(仮称) SVH千里丘新築工事に係る住民の意見及び意見交換会の概要

評価書案意見書の内容及びこれに対する事業者の見解

評価書案に対する質問書の内容及びこれに対する事業者の回答

評価書案意見交換会における意見の概要及びこれに対する事業者の見解

別図 1

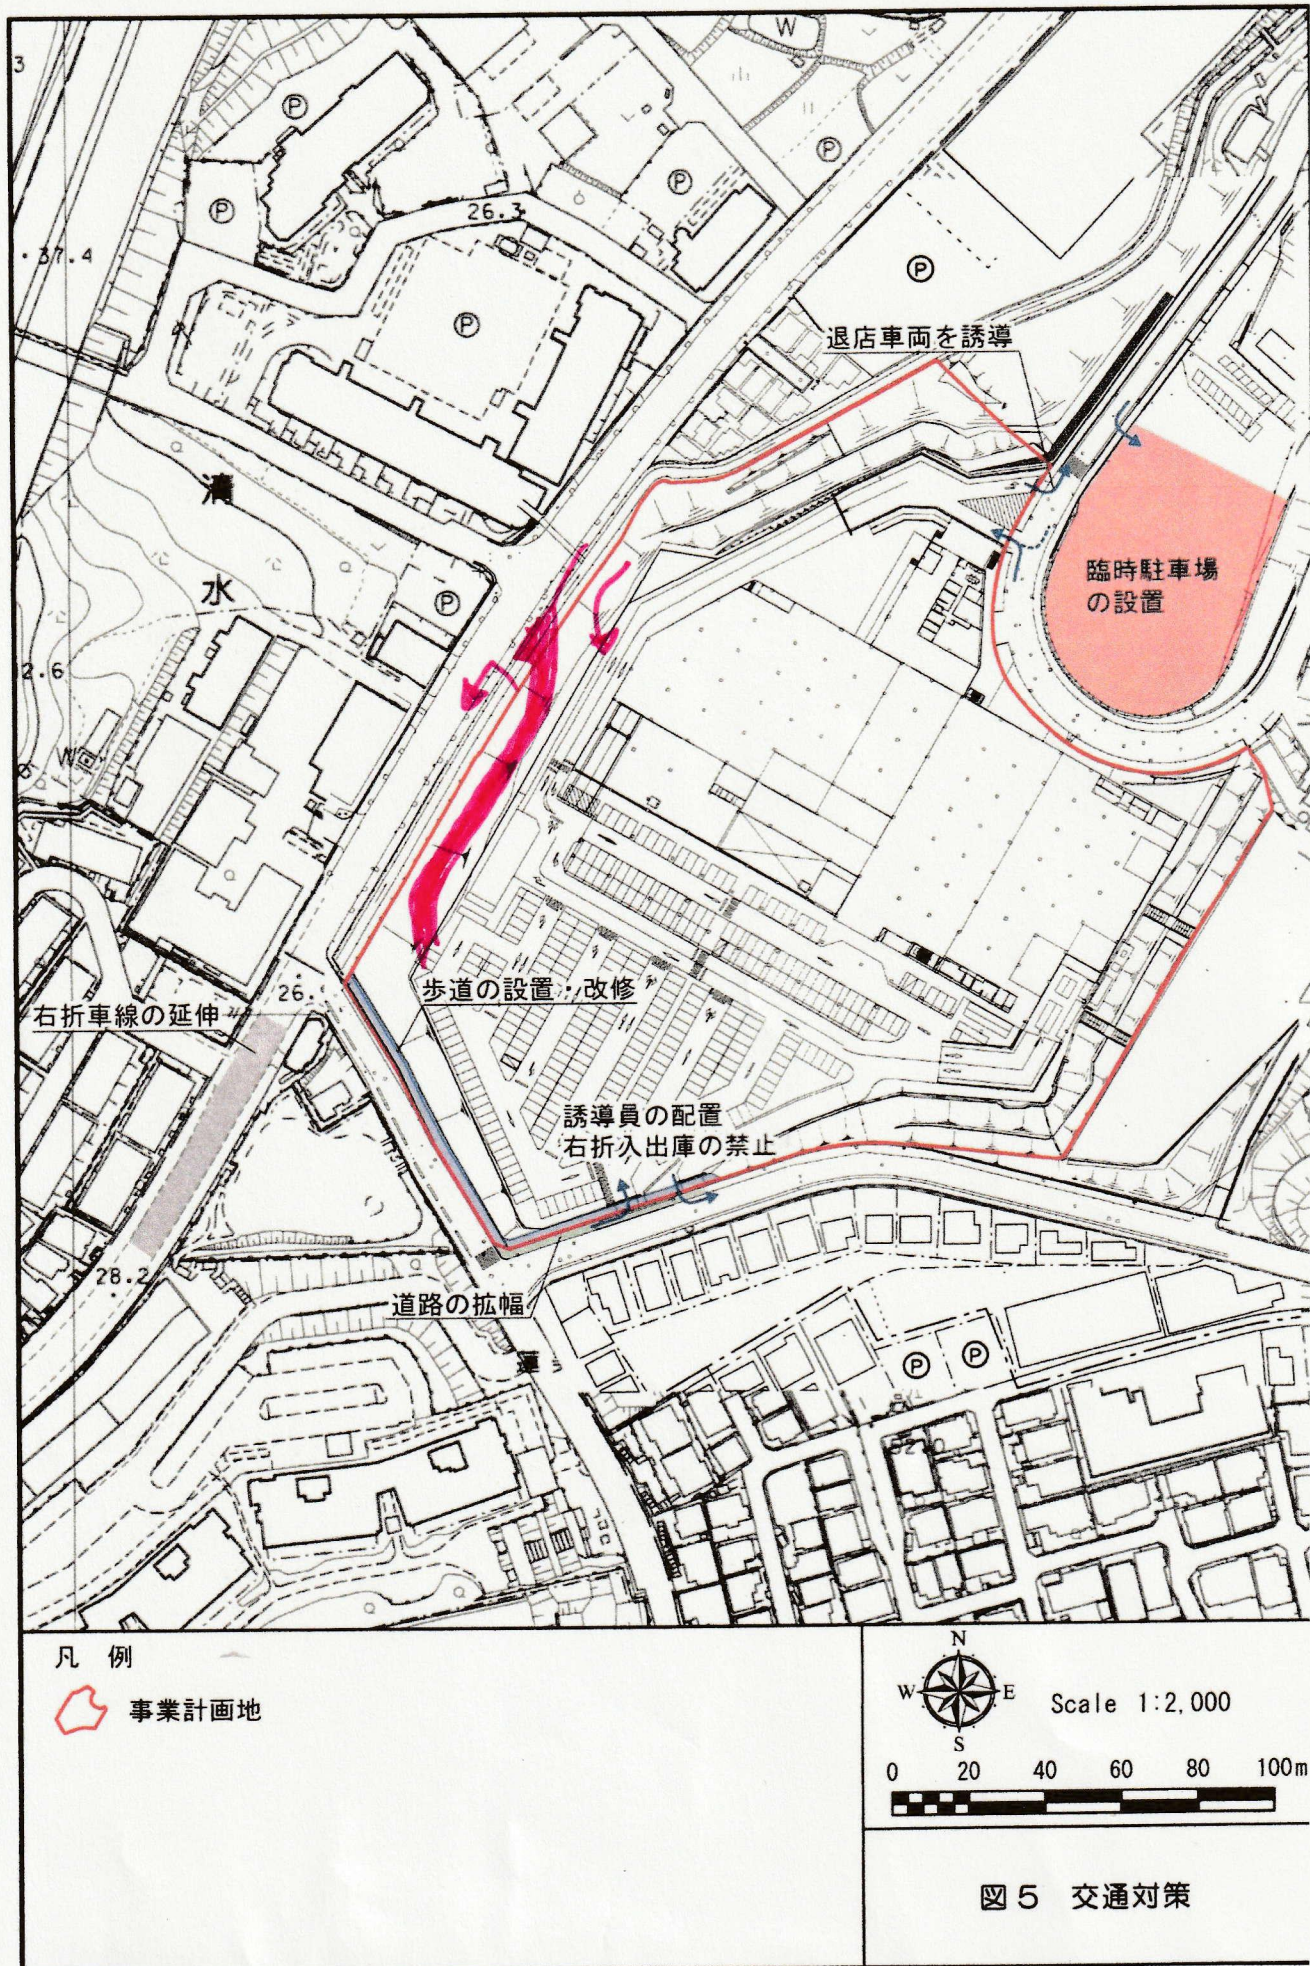
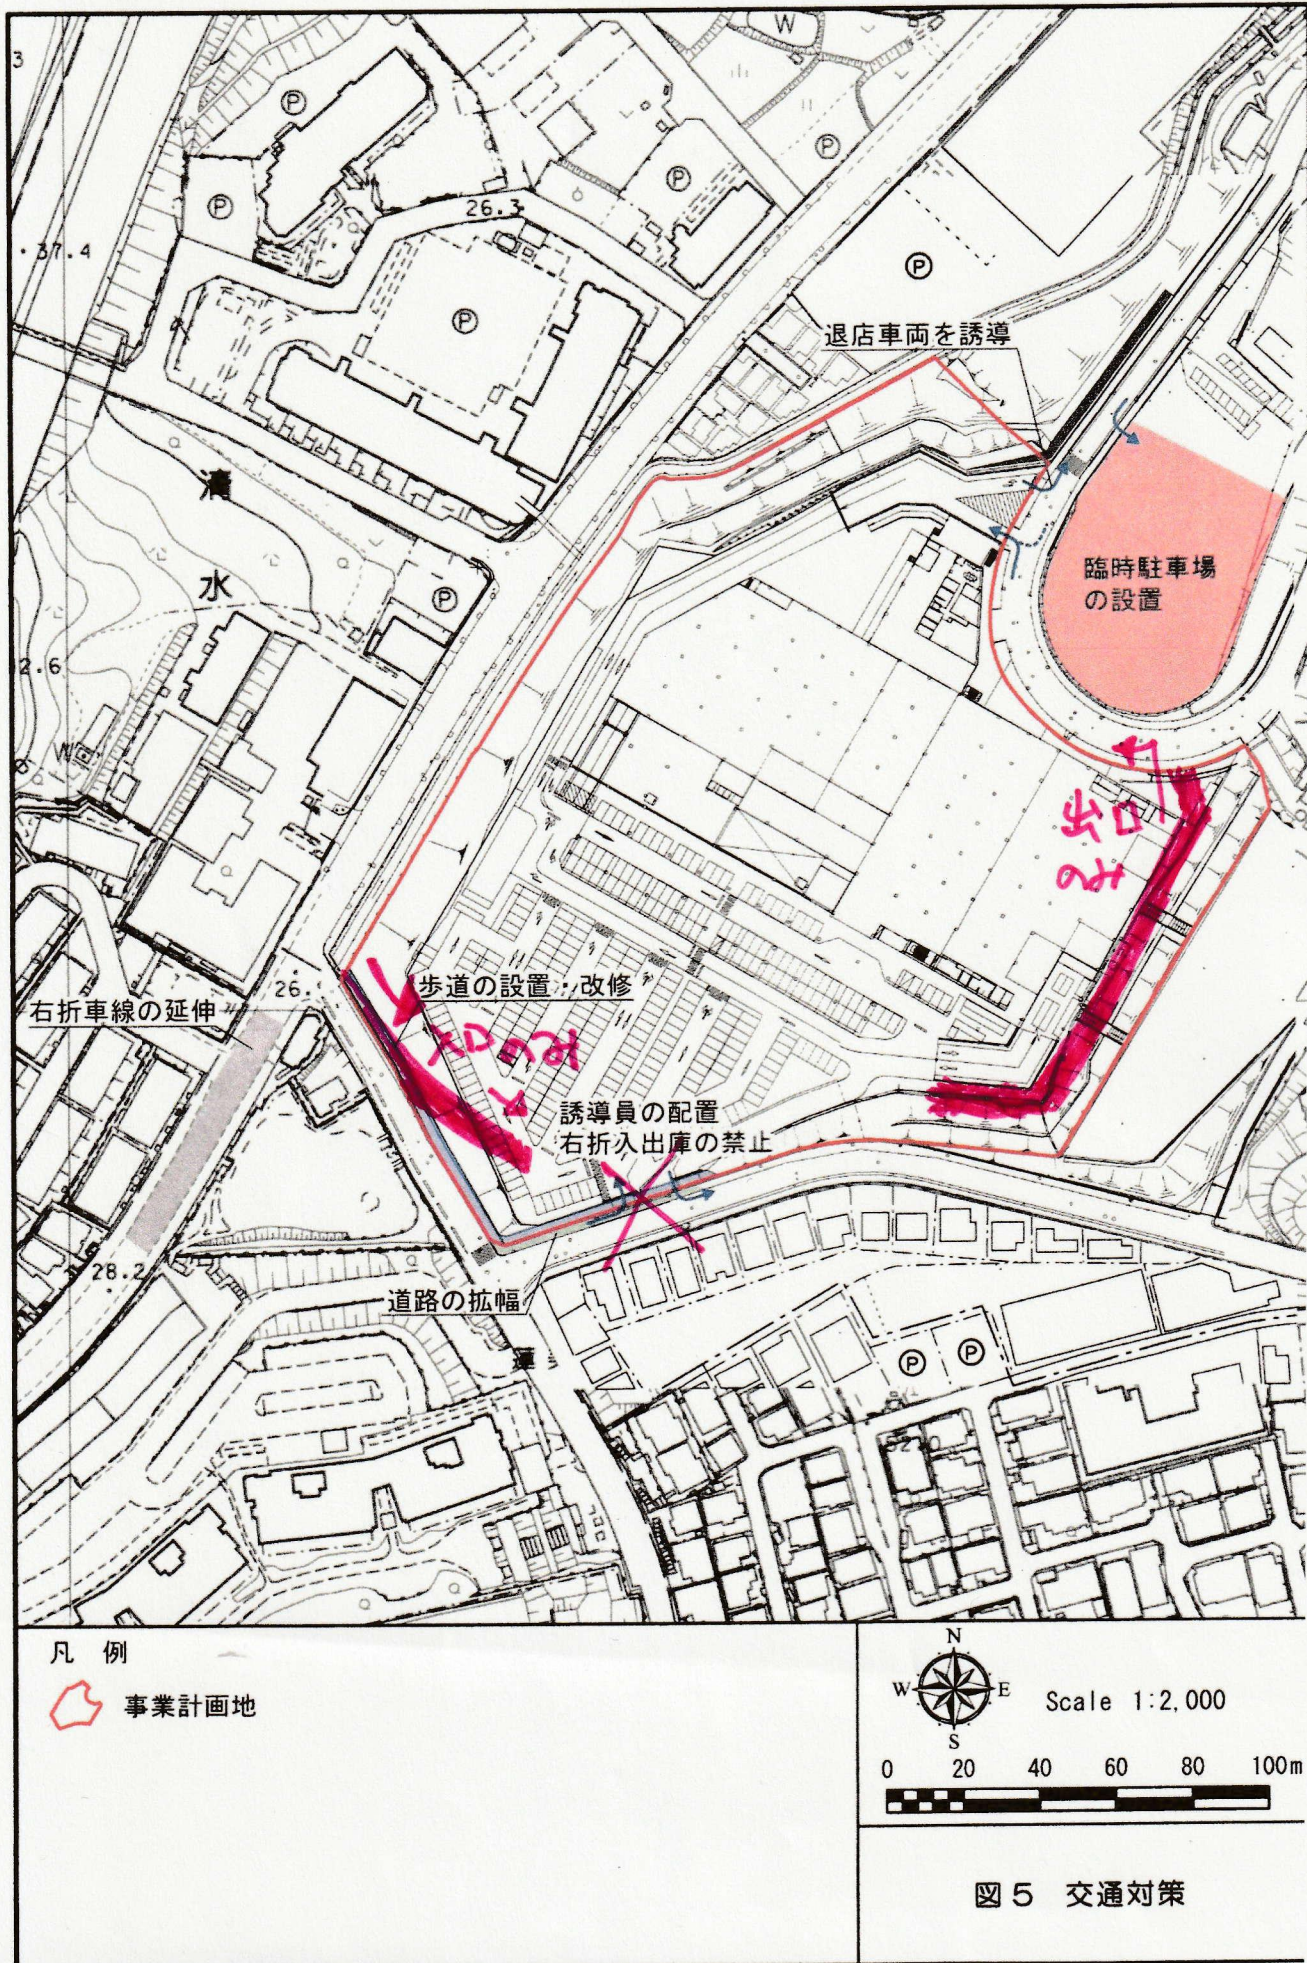
項目	意見の概要	事業者の見解
交通混雑・交通安全 ⑤ (続き)		調査内容及び予測結果については、専門家で組織される吹田市の環境影響評価審査会において、確認をして頂いております。
⑥	<p>・説明会での議論が集中した南側の出入口は、計画通りならば大変な交通障害になることが予想されます。次の二つの案を提案します。</p> <p>(1) あおば通りからの進入路を新設し、入場待ちの自動車は敷地内で滞留させるようにしていただきたいです。(別図1)</p> <p>(2) 千里丘中央線は狭いうえで交通量も増えオーバーフロー状態です。どうしても千里丘中央線を経由して南側入口が必要であれば、千里丘中央線から斜めに進入できるように入口を設け、そこは入口のみとし、北側に出口のみを設けるようにしてはいかかでしょうか。もっとも危険な丁字路に車が侵入しないような対策が必要と思います(別図2)。付け加えれば、この丁字路は冬季に道路が凍結すれば、多重事故が発生しかねない交差点です。</p>	<p>(1) あおば通りからの入出庫については、これまでも十分に検討してまいりました。しかしながら、あおば通りと事業計画地の地盤高の高低差が10m程あり構造的に困難であること、自動車交通量及び歩行者通行量の多いあおば通りに交通渋滞を生じさせる懸念があること、あおば通り南方面からの右折入庫による渋滞が懸念されることから、実施は困難であると結論付けました。その代わり、南側出入口における入出庫についての安全策を十分に練ってきました。</p> <p>(2) 千里丘中央線からの入庫についても十分に検討してまいりました。しかしながら、交差点からの離隔(30m以上)が確保できないこと、急勾配斜面であること、千里丘下・西方面からの右折入庫による渋滞が懸念されることから、実施は困難であると結論付けました。その代わり、南側出入口における入出庫についての安全策を十分に練ってきました。</p> <p>本事業では、南側出入口について、看板、誘導員などを配置して右折入庫及び右折出庫を禁止します。さらに、道路構造物として道路管理者が管理する歩車分離のガードレールを設置させて頂くよう道路管理者と協議し、物理的に右折出庫がしにくい対策となるようにガードレールを設置します。なお、南側出入口前のセンターラインにポストコーンを設置することについては、沿道住宅の方の自宅車庫への車両の入出庫が不便となるため、難しいと判断しています。また、朝の時間帯(特に通学時間帯)は、誘導員を配置することに加え、南側出口を閉鎖します。</p> <p>また、事業計画地南西側及び南側をセットバックすることによる視野範囲の向上や、事業計画地南西側をセットバックして歩道を設置することに加え、現在の電柱を事業計画地側に移設することによる自動車の走行環境及び交通安全の改善などの対策を実施します。</p>

別図1

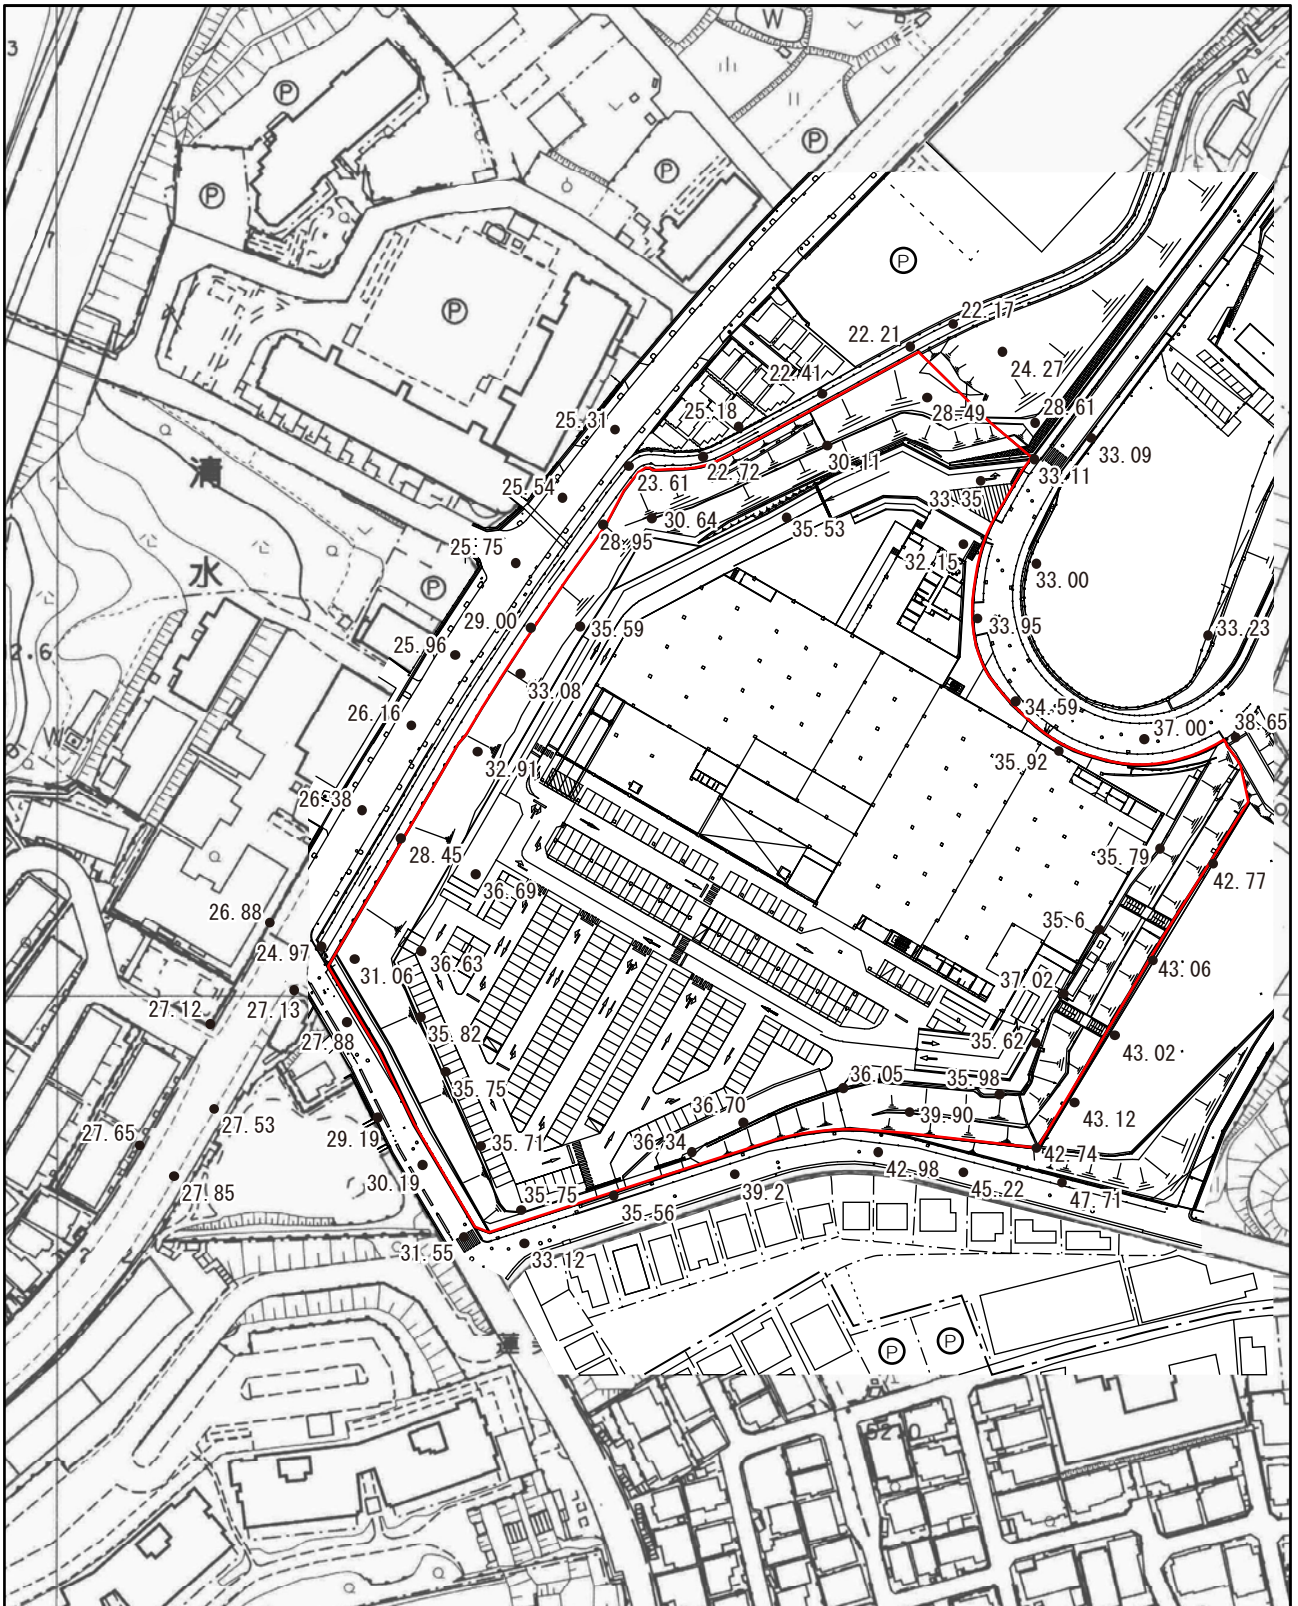
質問書の内容	事業者の回答
1	<p>①当該敷地、及び、周辺部は高低差があるため、影響が大きく、主たる個所に地盤レベルを表示した資料提示を願いたい。</p> <p>②建築基準法による日影図（法日影）ではなく、清水 1 番遊園の地盤レベルを測定高さとした実際の日影図（実日影）を提示願いたい。</p>	<p>①主要箇所における地盤レベルは、別図 1 に示すとおりです。</p> <p>②清水 1 番遊園の地盤レベル（推定）を測定面高さとした時刻別日影図は、別図 2 に示すとおりです。最も日影が伸びる冬至日の朝 8～9 時台に住居地に日影が及んでいますが、住居地と事業計画地の地盤高の高低差が 10m 程ありますので、事業計画地西側の斜面の法肩及び樹木（現存する斜面は残置）の日影と大部分は重複することとなります。</p>
